Mission régionale d'autorité environnementale

**Avis délibéré de la mission régionale d'autorité
environnementale sur la révision allégée n°1 du plan local
d'urbanisme (PLU) de la commune de Combloux (74)**

Avis n° 2026-ARA-AUPP-1862-N17191

Avis délibéré le 10 juillet 2026

Figure 1: mesure compensatoire M4 îlot de sénescence (source : arrêté 2021 autorisation env.)

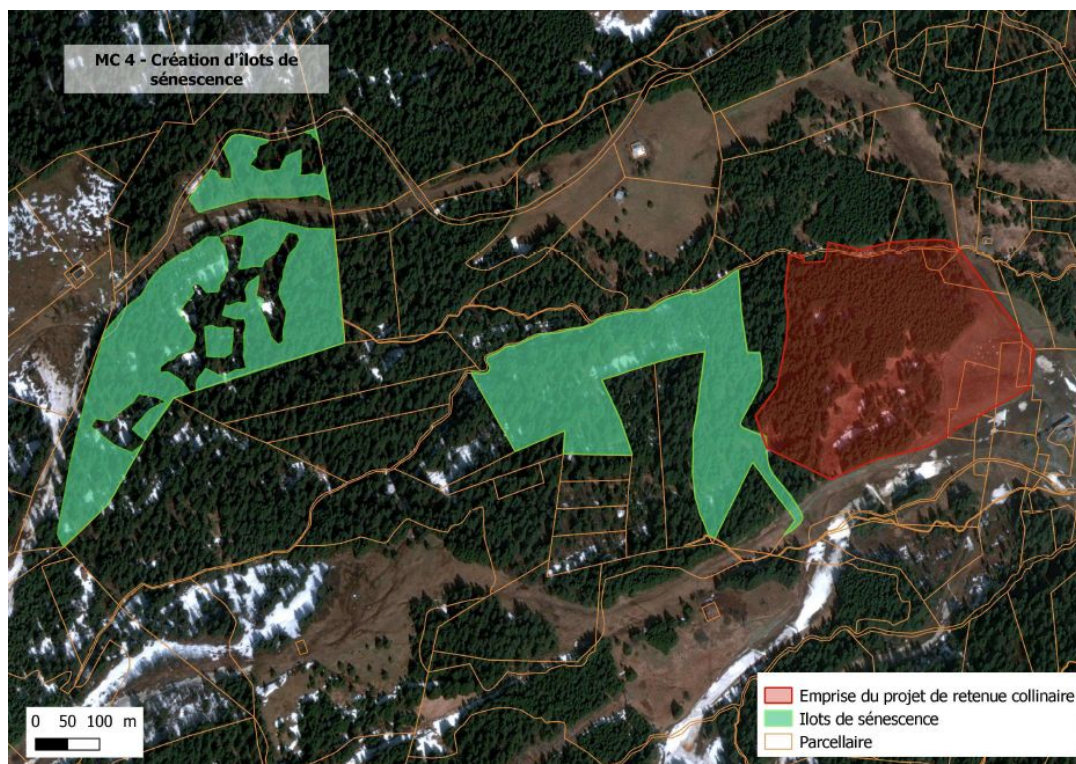
- sur la consommation foncière : quantifier le défrichement supplémentaire projeté (9 242 m²), en précisant ce qu'il représente par rapport au besoin initial affiché (+22,3%) ; justifier en quoi celui-ci ne constituerait pas une consommation d'espaces naturels et forestiers ; préciser où et comment sont compensés les 4 523 m² de défrichement complémentaires réalisés hors îlot de sénescence ;

Le dossier doit être complété pour énoncer clairement que l'évolution projetée du PLU accompagne un défrichement supplémentaire de plus de 9 000 m²¹² et que cela représente une augmentation de près de 25 % du défrichement initialement prévu (22,3 % de 41 488 m²). Dans ces circonstances, le dossier doit justifier comment un tel défrichement supplémentaire peut être présenté comme une absence de consommation d'Enaf et relever de la sobriété foncière et présenter la compensation du défrichement complémentaire réalisé hors îlot de sénescence.

L'Autorité environnementale recommande de quantifier le défrichement supplémentaire nécessaire à la réalisation et au fonctionnement de la retenue, en précisant ce qu'il représente par rapport au besoin initial affiché ; de justifier en quoi il ne constitue pas une consommation d'espaces naturels et forestiers ; de préciser où et comment sont compensés les 4 523 m² de défrichement complémentaire réalisés hors îlot de sénescence.

Figure 2: OAP n°10 Pertuis - schéma des principes d'aménagement (source : dossier)

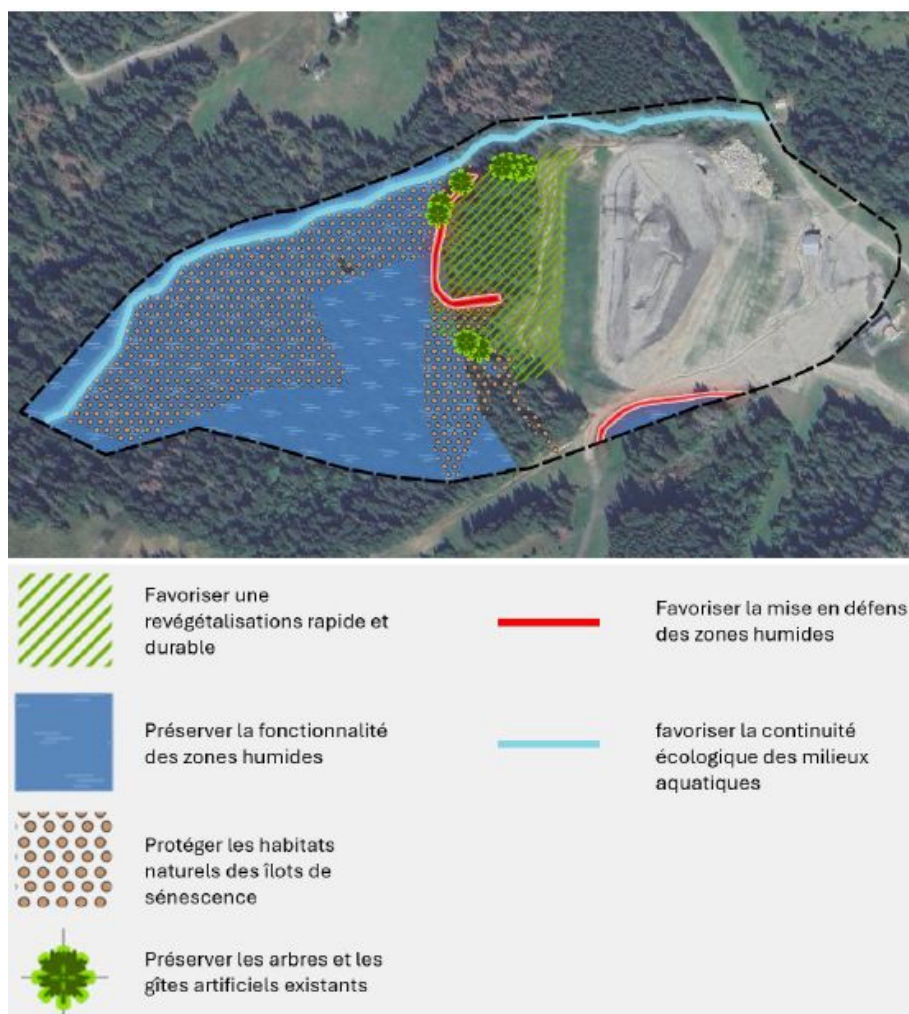
L'OAP n°10 dispose que l'îlot de sénescence compris en son sein est protégé afin de « *maintenir ces secteurs en libre évolution pour une durée illimitée* », toutefois il est ajouté que « *les interventions rendues nécessaires pour la protection contre les risques naturels, visant à assurer la sécurité des biens et des personnes, sont autorisées, sous réserve de la mise en œuvre de toutes les mesures appropriées destinées à limiter autant que possible les atteintes aux milieux naturels* » (objectif 3 p.32). Le règlement écrit prévoit des dispositions analogues pour toute la zone Ncm (article N2-2-1, p.148). Ces dispositions du PLU permettent, en substance, de remettre en cause à l'avenir en tant que de besoin la mise en œuvre des mesures de compensation, et leur pérennité affichée. Elles ne permettent pas de préciser toutefois, ni les modalités d'information des services déconcentrés de l'État en charge de la législation relative à l'autorisation environnementale, ni les modalités de définition de compensations d'une nouvelle atteinte à une mesure de compensation garantie par le PLU. Le PLU doit être complété sur ce point, en rappelant à tout le moins la lettre et l'esprit de l'article 28 (« *réalisation des mesures d'évitement, de réduction et de compensation* ») de l'arrêté préfectoral de 2021 portant autorisation environnementale qui énonce que les mesures de compensation relèvent d'une obligation de résultat et d'un suivi auprès des services déconcentrés de l'État.

- **compléter le dossier pour rendre compte des études géotechniques réalisées suite au glissement de terrain affectant la retenue collinaire en cours de travaux et établir que le dispositif projeté dans l'évolution du Plu garantit la sécurisation de la retenue et l'absence de mise en danger des personnes et des biens ;**
- **revoir le terme « *constructions* » qui n'est pas approprié dans le règlement écrit ;**
- **préciser dans le PLU les modalités de nouvelles compensations d'atteintes aux mesures de compensation prévues par le PLU.**

Figure 3: Réduction à l'est (orange) et extension à l'ouest (bleu) de l'îlot de sénescence (source : dossier)

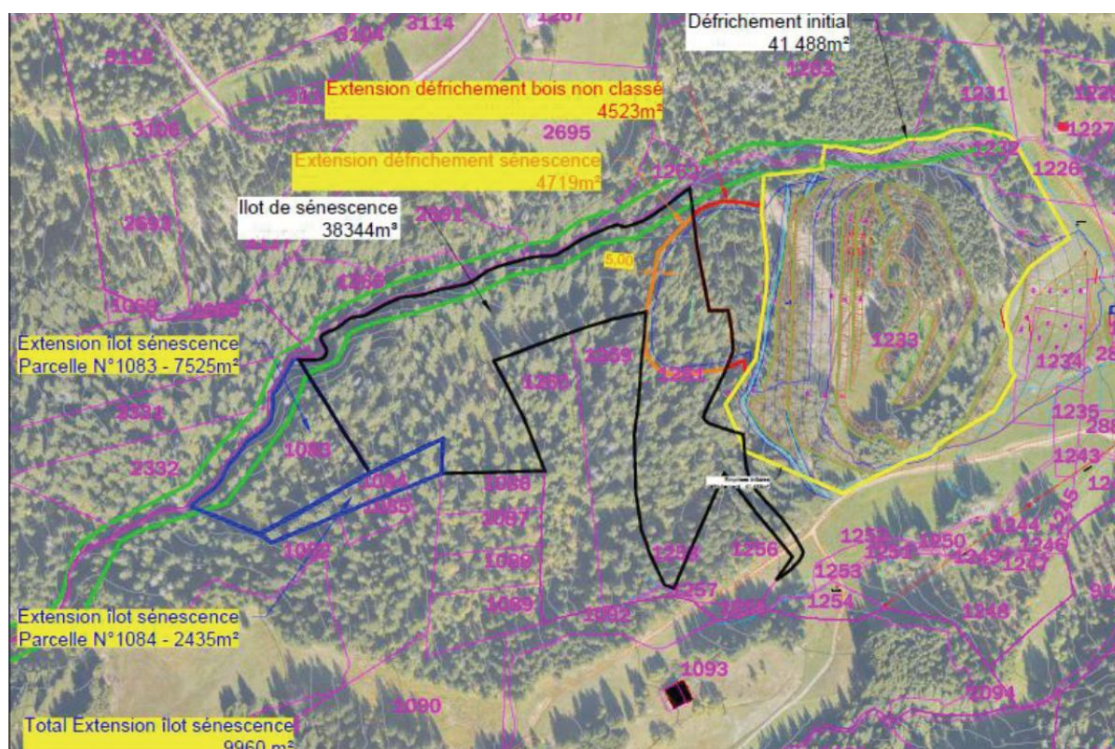
Concernant la consommation des espaces naturels, agricoles et forestiers (Enaf), le dossier indique que les travaux de sécurisation encadrés par l'OAP « *n'entraînent pas de consommation nouvelle d'espaces naturels à grande échelle* » (RP §IV.5 p.30) et que « *la limitation de l'accès à certains secteurs en phase travaux, ainsi que la restriction des interventions humaines au sein des îlots de sénescence, permettent de réduire les risques de pollution et de contenir l'emprise des aménagements. Ces dispositions s'inscrivent dans une logique de sobriété foncière et de limitation des pollutions potentielles des sols* » (EE §4.1.4 p.335-336). Il ajoute que la réduction de 4 719 m² de l'îlot de sénescence sur la parcelle A1261 (MC4, zone Nmc reclassée N) est compensée par une extension de l'îlot de sénescence de 9 960 m² sur les parcelles A1083 et A1084 (nouvelle zone Nmc plus à l'ouest). Ce faisant, il n'indique pas où et comment les incidences environnementales du défrichement complémentaire de 4 523 m² hors îlot de sénescence seront compensées (figure 3).

Figure 4: Evolution du règlement graphique du PLU (source : Géoportail de l'urbanisme et dossier)

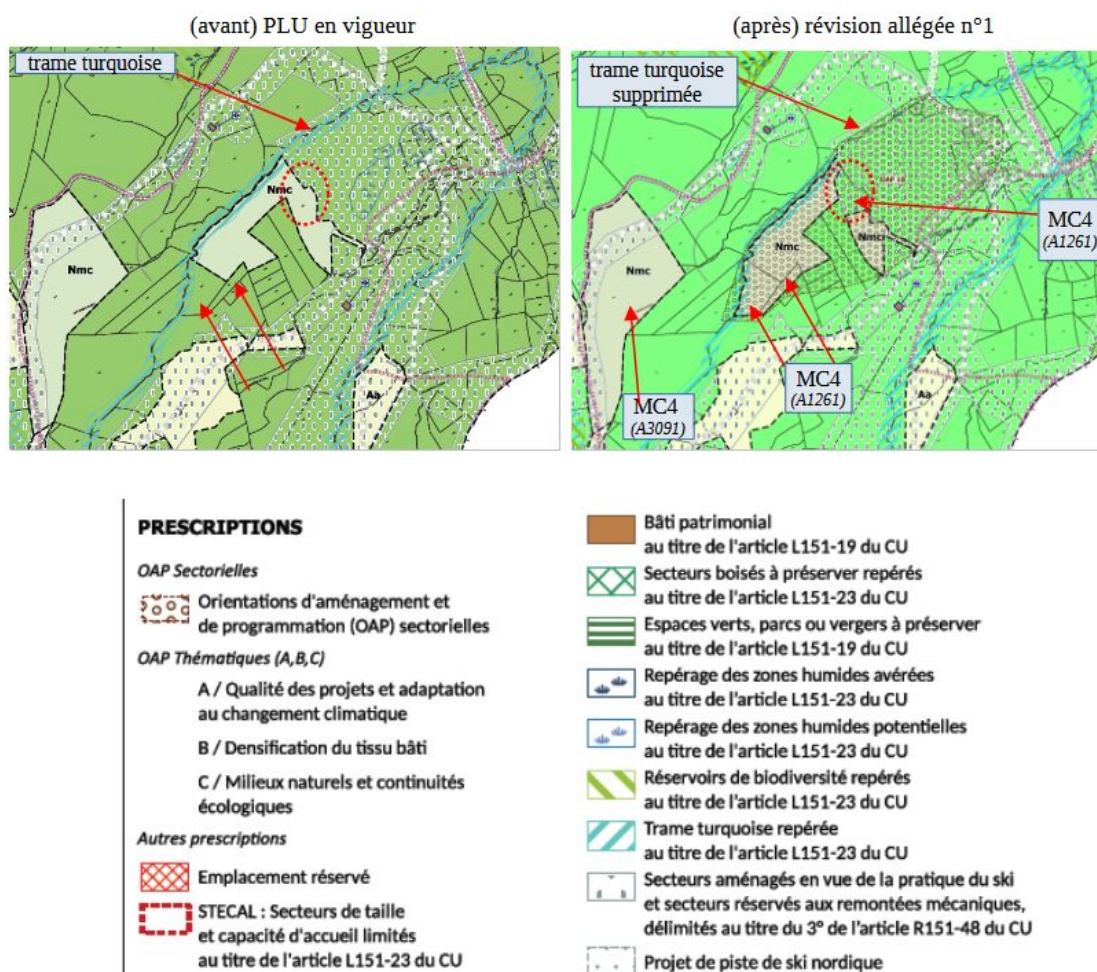
- justifier la suppression de la protection du cours d'eau et donc la continuité de la trame turquoise définie au titre de l'article L.151-23 du code de l'urbanisme (figure 4) et à défaut, la reconsidérer ;

- **de justifier que le choix de dépôt des déblais excédentaires sur des terrains de prairies et de boisements classés a fait l'objet d'une mise en œuvre de la séquence ERC .**
- **de rétablir la trame turquoise supprimée et de justifier que la mesure de compensation complémentaire est correctement dimensionnée et que le dispositif global des mesures de compensation garantit une absence de perte nette de biodiversité.**
